**KẾT QUẢ THẨM ĐỊNH**  
**Kế hoạch ứng phó sự cố tràn dầu của**  
**Cửa hàng bán lẻ xăng dầu Xiêm Thi 01**

Kính gửi: Doanh nghiệp tư nhân Nguyễn Xiêm

1. Tên dự án: Kế hoạch ứng phó sự cố tràn dầu của Cửa hàng bán lẻ xăng dầu Xiêm Thi 01.

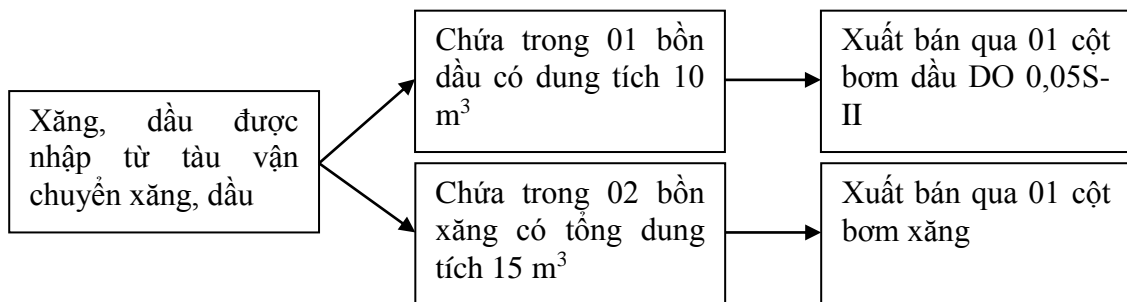
➤ Đề nghị điều chỉnh sơ đồ Quy trình hoạt động kinh doanh của cơ sở như sau:
